Mise en valeur hydroélectrique  
de la rivière Ouiatchouan au  
Village historique de Val-Jalbert

## Étude d'impact sur l'environnement

### Addenda n° 1

8 août 2011

Figure 2.2 : Comparaison du niveau d'eau en amont du barrage en condition normale d'opération à un débit moyen de  $16 \text{ m}^3/\text{s}$  vs en condition naturelle (sans barrage) ~~au débit de crue 2 ans de  $76,5 \text{ m}^3/\text{s}$~~

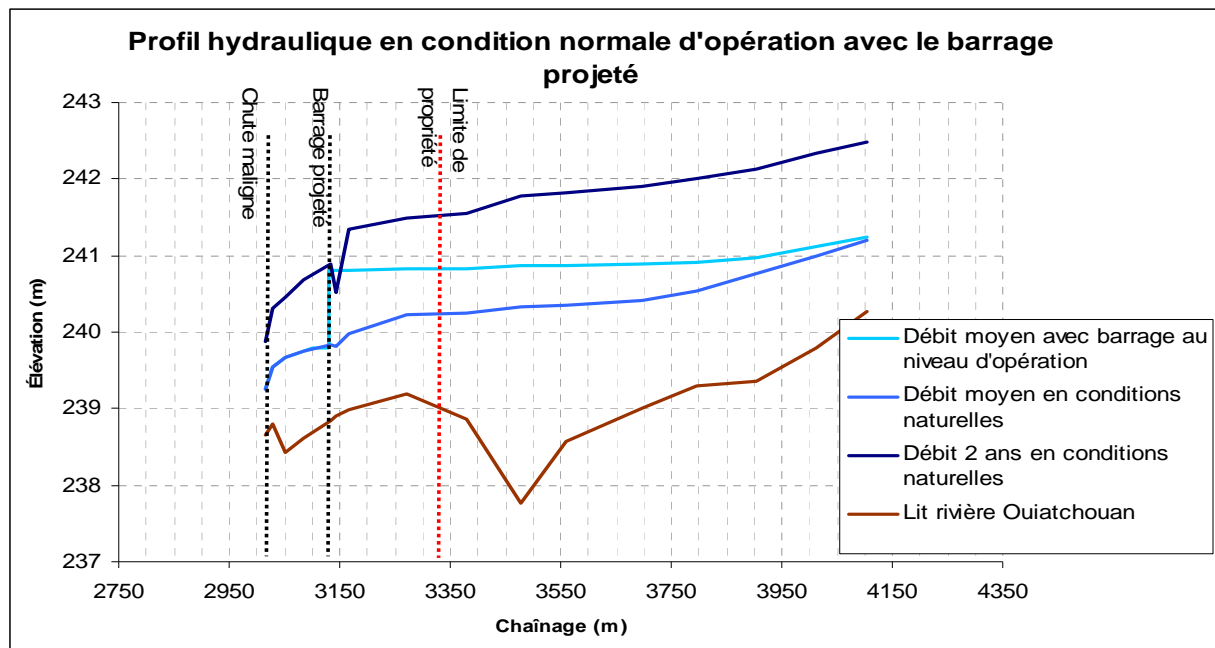
Également la figure 2.2, montre l'effet de rehaussement du niveau d'eau en période de débit moyen ( $16 \text{ m}^3/\text{s}$ ) et en considérant que l'ensemble des structures de contrôle du barrage sont fermés. Dans ce contexte, le rehaussement dû au barrage (par rapport aux conditions naturelles sans barrage) est de l'ordre de 1,2 m au site du barrage et diminue progressivement pour rejoindre le profil naturel de la ligne d'eau à une distance d'environ 1 000 m plus en amont. Dans ces conditions le volume d'eau emmagasiné dans le bief amont est de l'ordre de  $60\,000 \text{ m}^3$  (avec barrage). Au débit moyen de rivière, la retenue prendra environ 35 minutes à remplir. La superficie inondée est de l'ordre de  $45\,000 \text{ m}^2$  avec le barrage.

Figure 2.3 : Comparaison du niveau d'eau en amont du barrage en condition de crue 2 ans ( $80,5 \text{ m}^3/\text{s}$ ) et de crue 100 ans ( $201,6 \text{ m}^3/\text{s}$ ) pour les scénarios avec et sans barrage

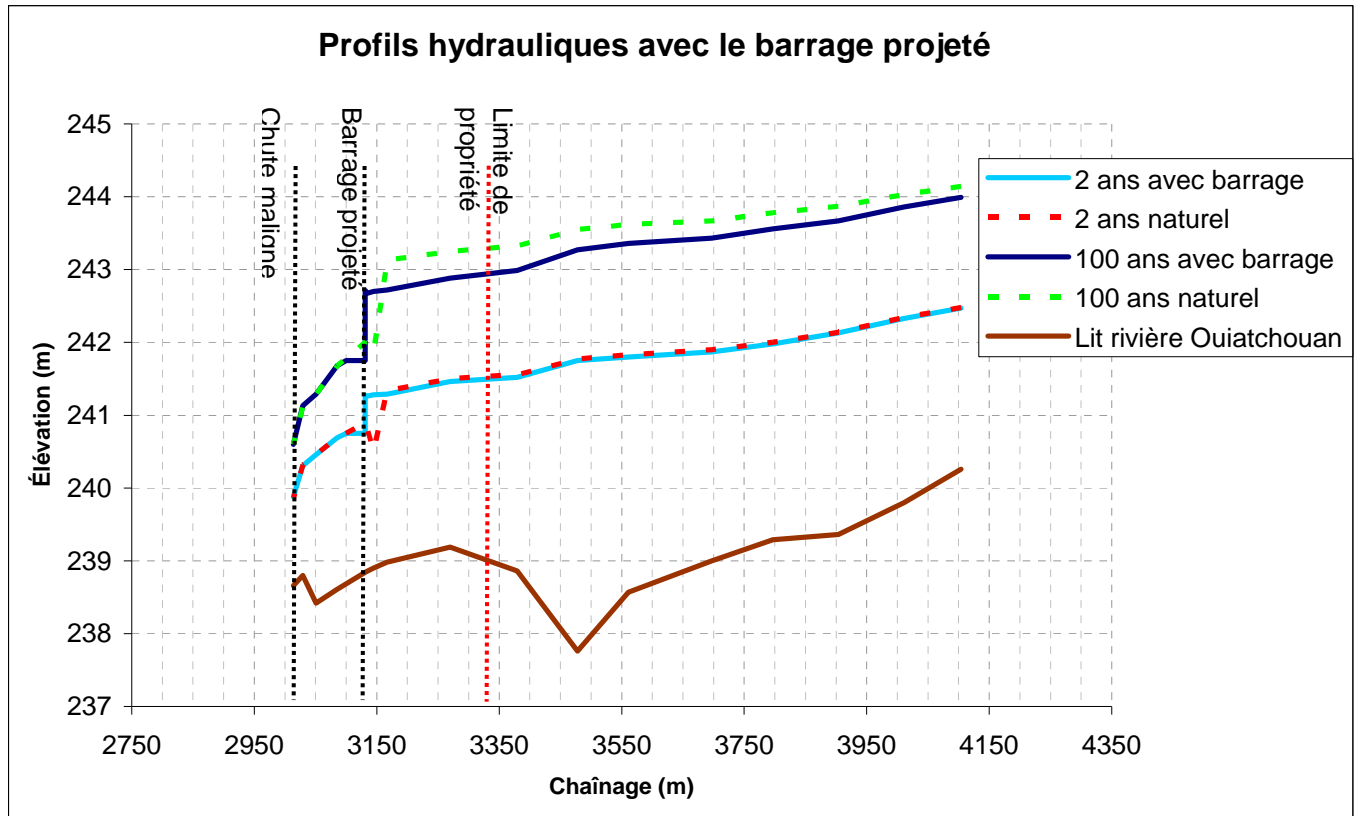
La Figure 2.3 présente la variation du niveau de l'eau pour les scénarios avec et sans barrage en période de crue 2 ans et 100 ans. ~~(débit de  $76,5 \text{ m}^3/\text{s}$ )~~. Dans ces conditions et en considérant que l'ensemble des structures de contrôle sont ouvertes, il n'y a aucun rehaussement dû à la présence du barrage (par rapport aux conditions naturelles). ~~est de 0,40 m au site du barrage et diminue progressivement vers l'amont pour rejoindre le profil naturel à une distance d'environ 100 m plus en amont. Dans ces conditions, à partir de cette distance, le barrage proposé n'a aucun effet sur les niveaux d'eau de la rivière lors des crues. La surface supplémentaire qui sera inondée en période de crue 2 ans en raison de la présence du barrage représente une superficie de l'ordre de  $3\,460 \text{ m}^2$  ( $9\,950 \text{ m}^2$  vs  $6\,490 \text{ m}^2$ ) pour un volume supplémentaire de  $8\,900 \text{ m}^3$  ( $17\,050 \text{ m}^3$  vs  $8\,090 \text{ m}^3$ ) par rapport à la situation actuelle.~~

Figure 2.4 : Diagramme de gestion des débits selon l'entente d'intégration et de complémentarité

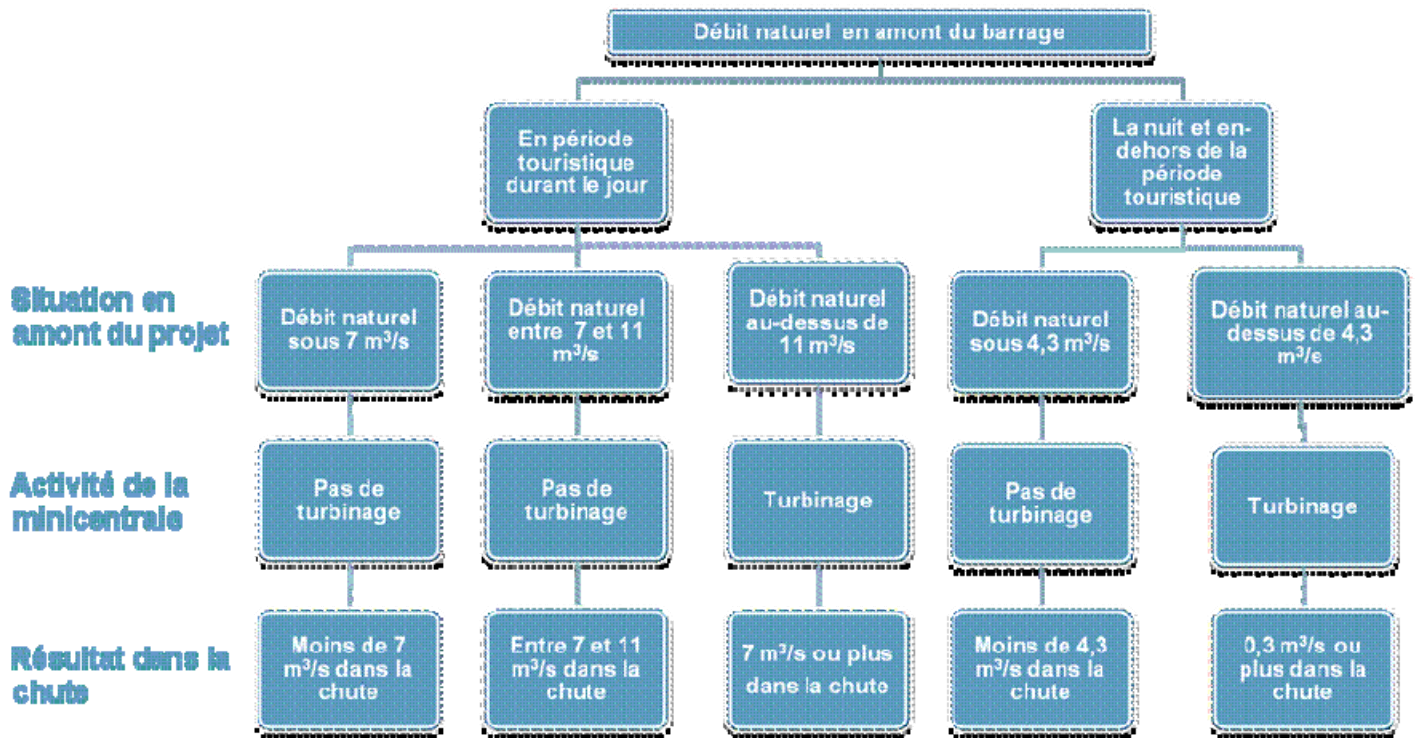
Le diagramme de la [Figure 2.4](#) présente les règles de gestion des débits qui seront appliquées dans le cadre du projet.

date	concu	dessine	approuve
Fév. 2010		P. St-Louis	
echelle	projet consultant		projet client
Indiquée	01764		
dessin numero			revision
VJ-02-C-001-02			3

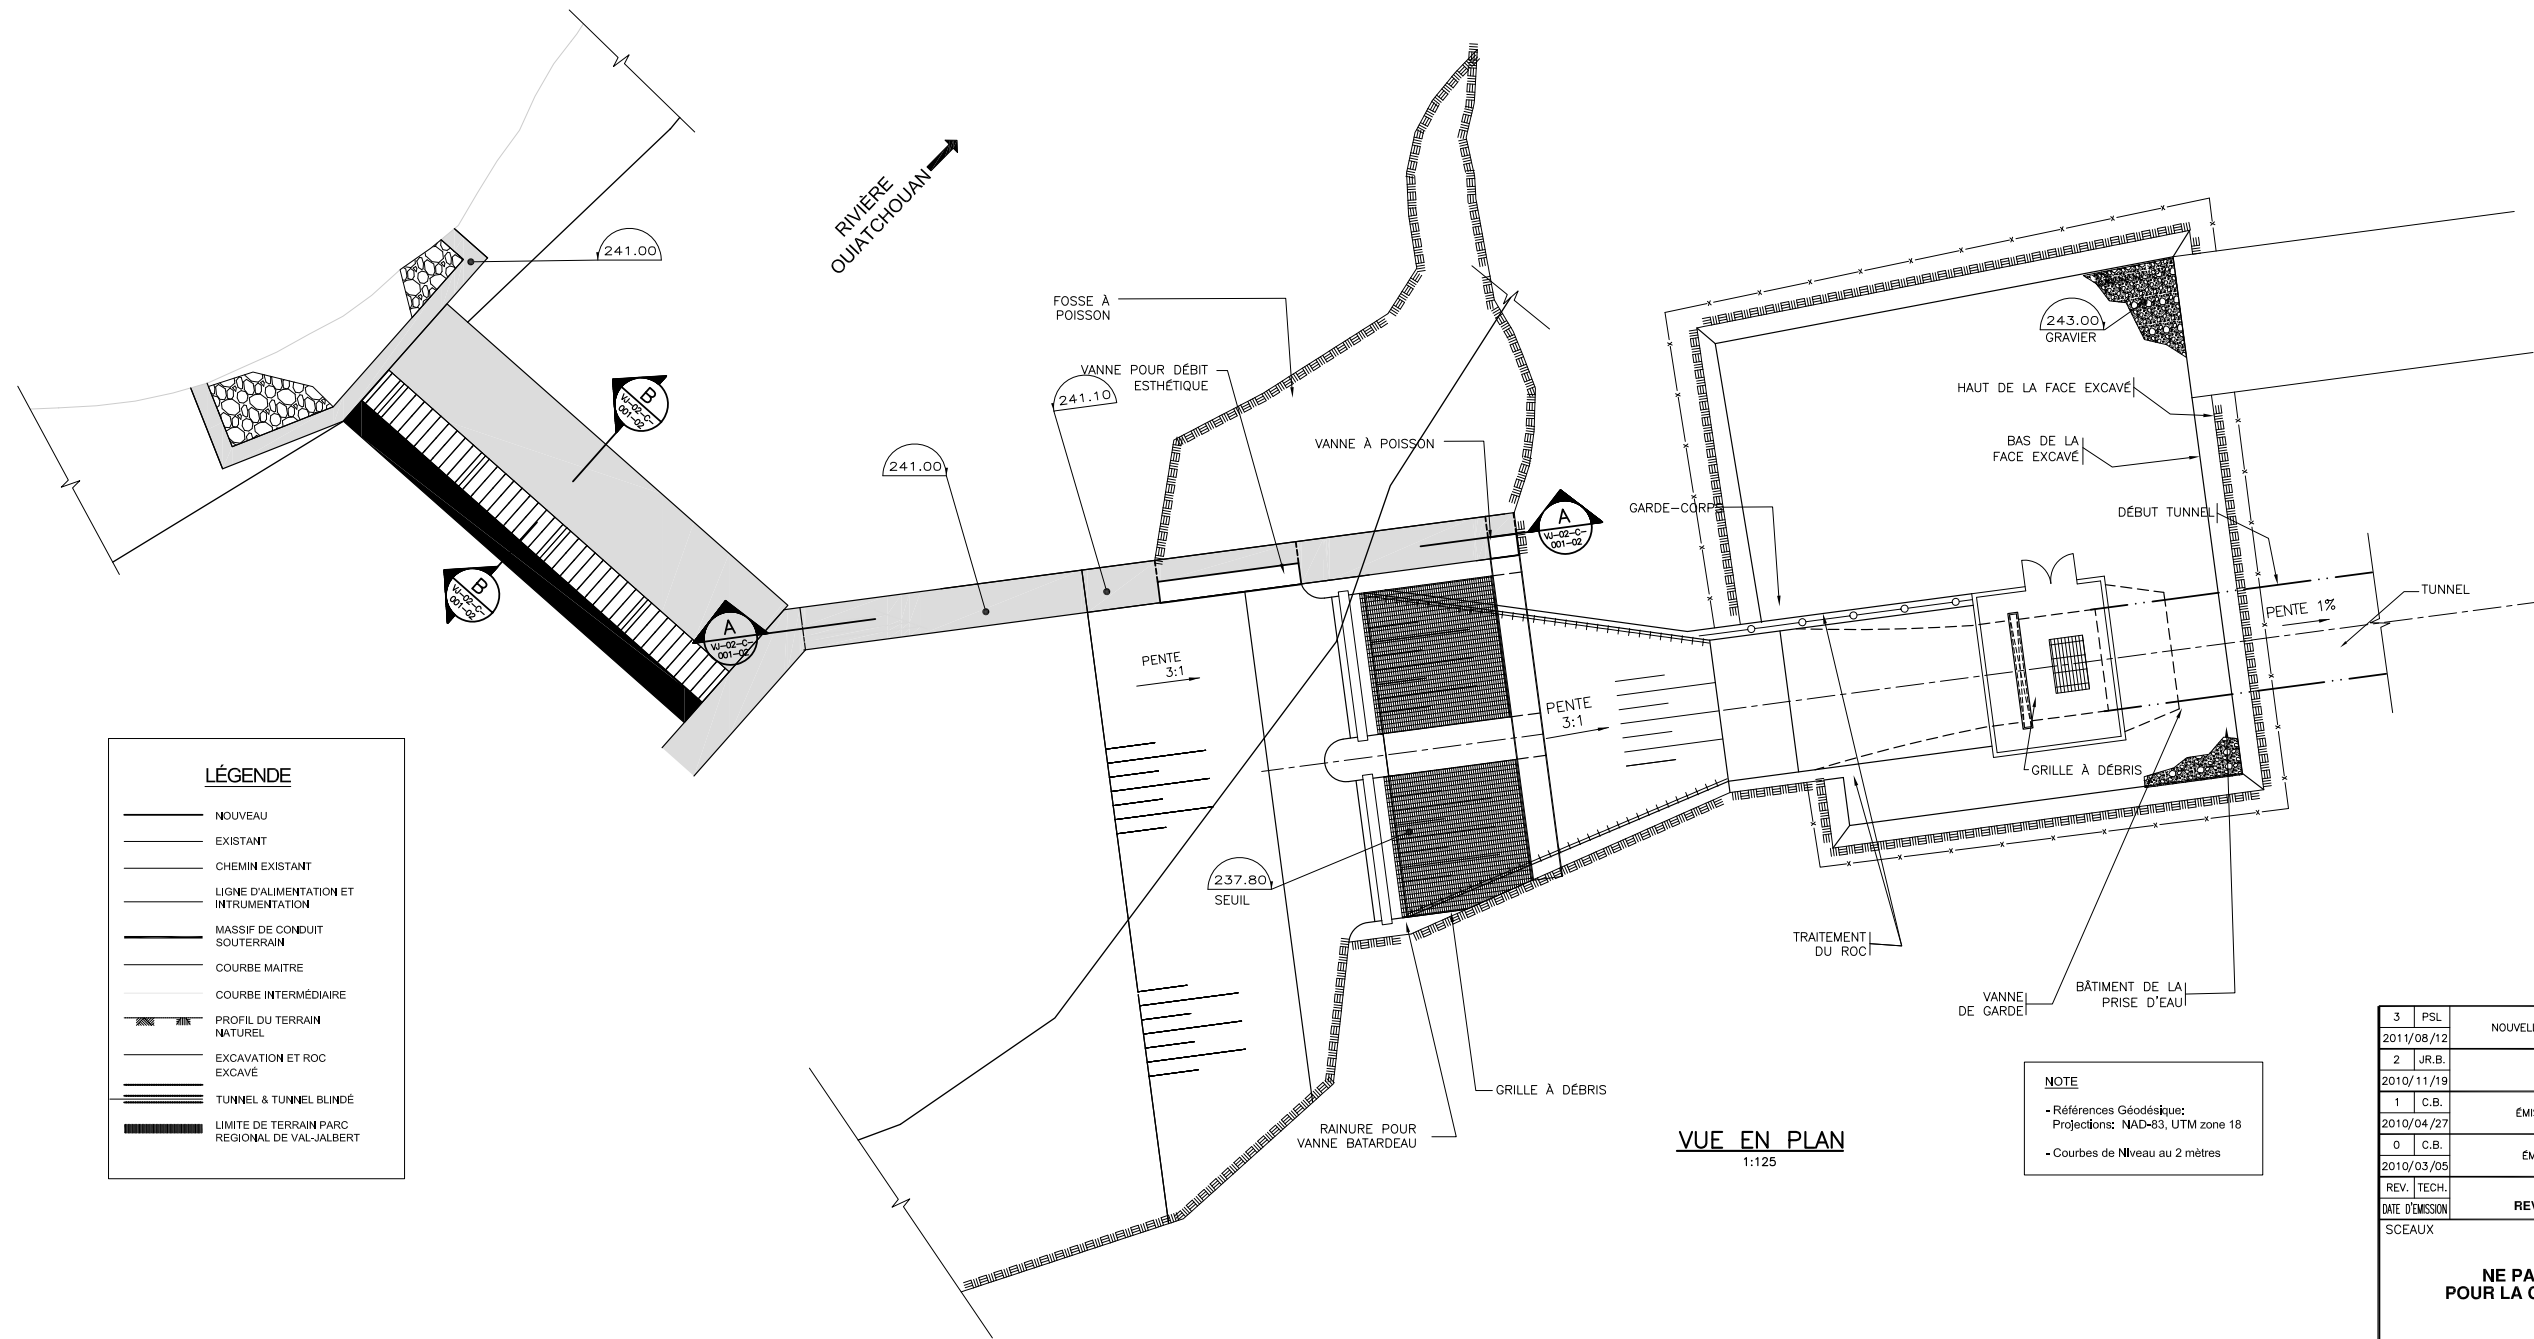
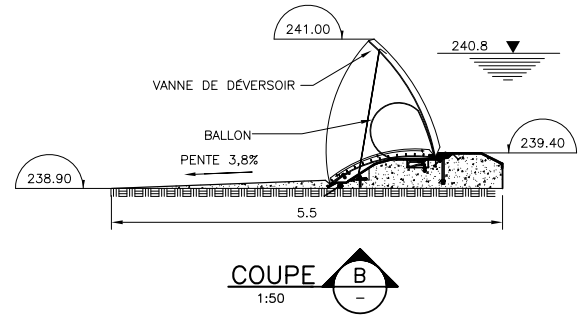
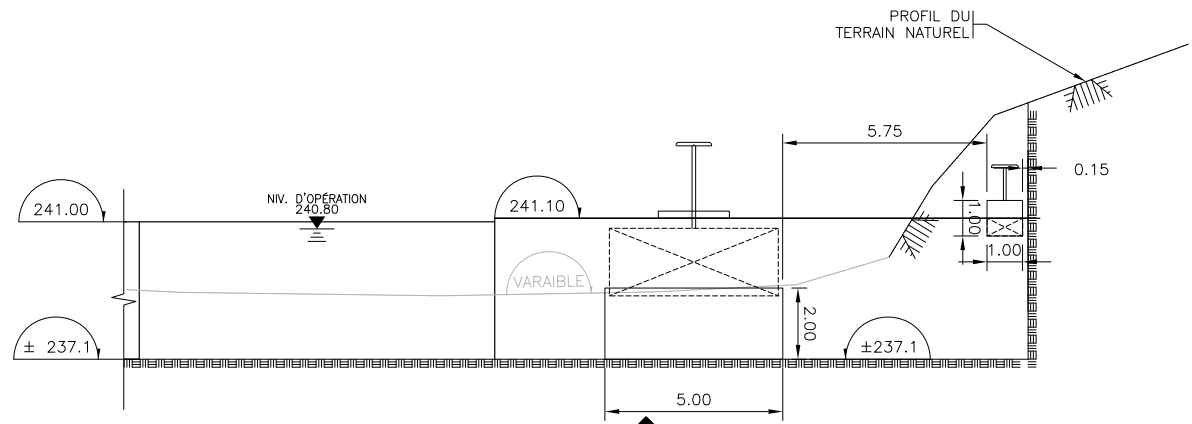
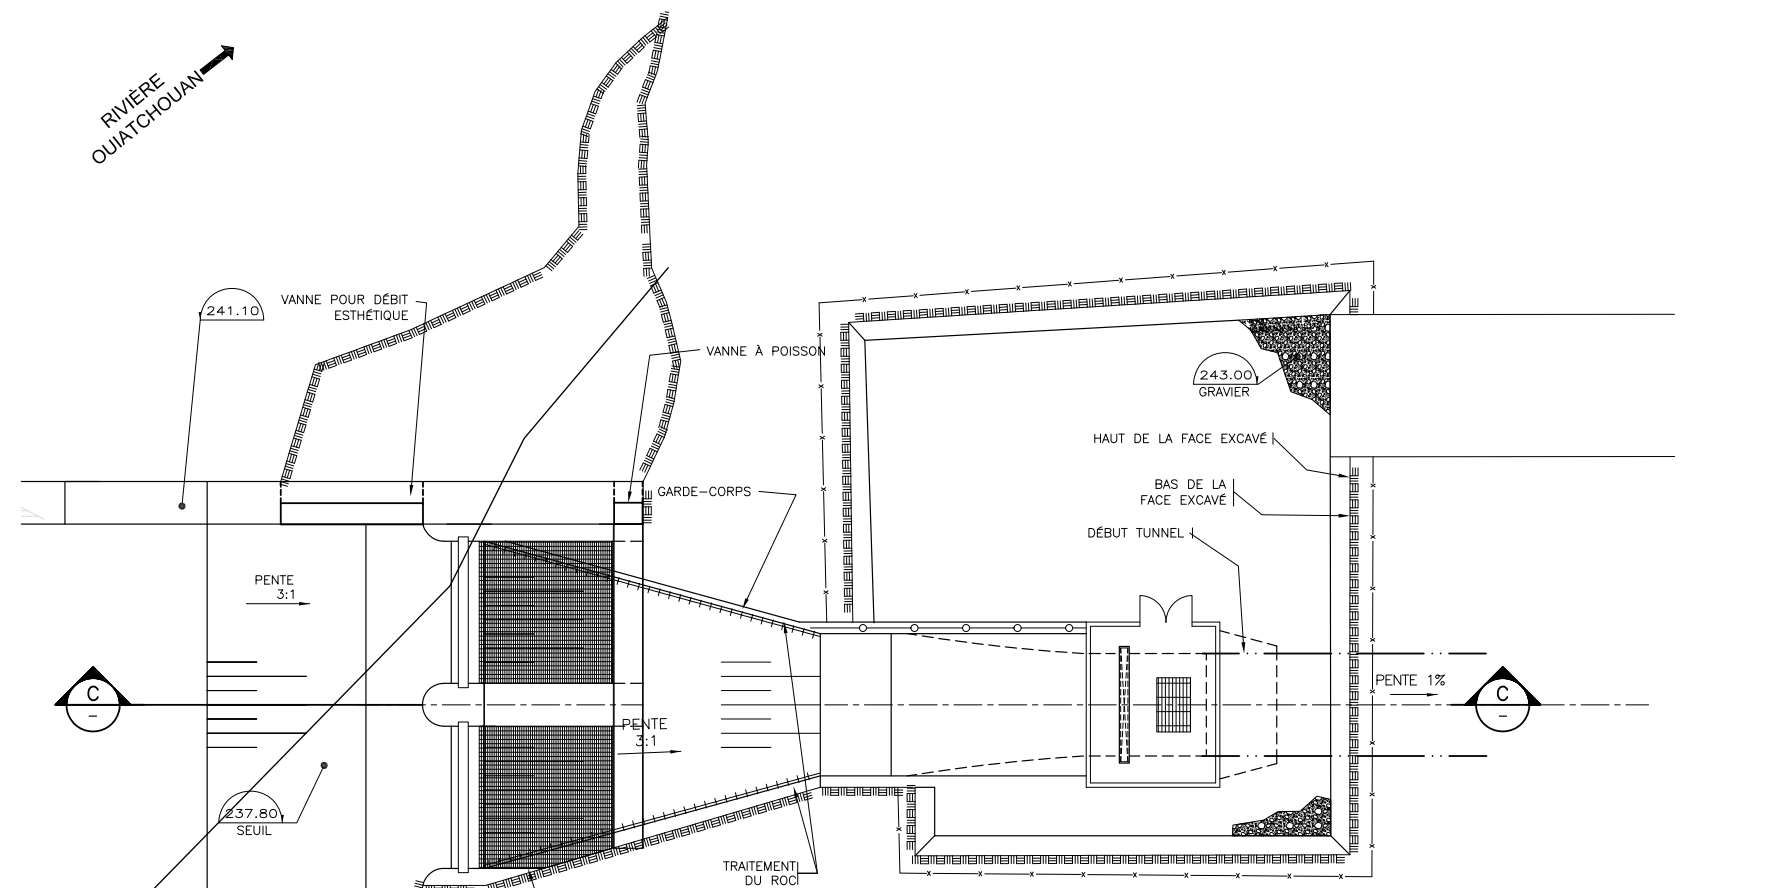
- Modification du barrage à pertuis pour un ouvrage de type crête déversante ajustable d'une longueur de 16 m plus une section à crête déversante fixe de 10 m de longueur et d'un mur de fermeture d'environ 15 m de long incluant une vanne murale de 5 m x 2 m;

- Relocalisation du barrage environ 30 m en amont de celui proposé dans le document principal de l'étude d'impact;
- Relocalisation de la prise d'eau environ 10 m en amont de l'endroit proposé dans le document principal de l'étude d'impact;

Le type d'ouvrage proposé à cette étape d'avancement du dossier est un barrage à crête déversante ~~à portuis~~ situé à environ 130 m en amont de la chute Maligne sur la rivière Ouiatchouan. Il comprend les éléments suivants : ~~un déversoir ainsi qu'un barrage à six (6) portuis vannés;~~

- une section à crête déversante amovible d'une largeur d'environ 16 m linéaire localisée près de la rive gauche;
- une section à crête déversante fixe d'environ 10 m linéaire localisée près de la rive droite;
- un mur de fermeture et une vanne murale en rive droite.

Tel que présenté sur le plan VJ-02-C-001-02 en Annexe 13, la prise d'eau est excavée dans le massif rocheux et construite en béton armé. Elle est localisée en rive droite adjacente au déversoir. L'ouvrage débute avec un canal d'amenée ~~d'une longueur de 21 m~~ et se termine au portail du tunnel. ~~La longueur totale de l'ouvrage est de 35 m.~~ L'entrée du canal est séparée en deux sections par un pilier central. La largeur d'une section est de 5 m, tandis que la largeur totale incluant le pilier est de 11,5 m. L'élévation du tablier au-dessus des grilles est à 243,00 m et le radier du canal est à l'élévation 237,80 m. Des rainures pour des vannes batardeaux sont localisées à l'entrée du canal pour assécher la prise d'eau durant une maintenance importante. Une petite portion d'excavation est prévue en rivière pour abaisser le lit (élévation 238,70 m) à l'élévation 237,80 m en amont des vannes batardeaux. ~~En aval de ces rainures, un jeu de grilles grossier est prévu afin d'éviter que des débris flottants tels que des troncs d'arbres, ne pénètrent dans le canal. La hauteur de ces grilles est de 5,20 m.~~ Une grille à débris est localisée à l'entrée de la prise d'eau. L'espacement des grilles à cet endroit sera de l'ordre de 25 mm pour empêcher les débris et les poissons de pénétrer dans le tunnel. Un canal de dévalaison du poisson est également prévu à cet endroit. À l'aval de ces grilles, la géométrie du canal change progressivement, passant de 11,50 m à 5,0 m de largeur, et le radier s'incline de l'élévation 237,80 à l'élévation 234,00 m pour assurer un calage adéquat de la prise d'eau et ainsi éviter les phénomènes de vortex à l'entrée. ~~Une deuxième grille plus fine avec des barres espacées d'environ 25 mm est installée juste en amont de la vanne de garde pour empêcher les débris et les poissons de pénétrer dans le tunnel.~~ Les vitesses observées dans le canal et à l'entrée de la prise d'eau sont de l'ordre de 0,4 m/s. ~~La prise d'eau varient de 0,5 m/s à l'amont et 0,8 m/s au droit de la grille fine.~~
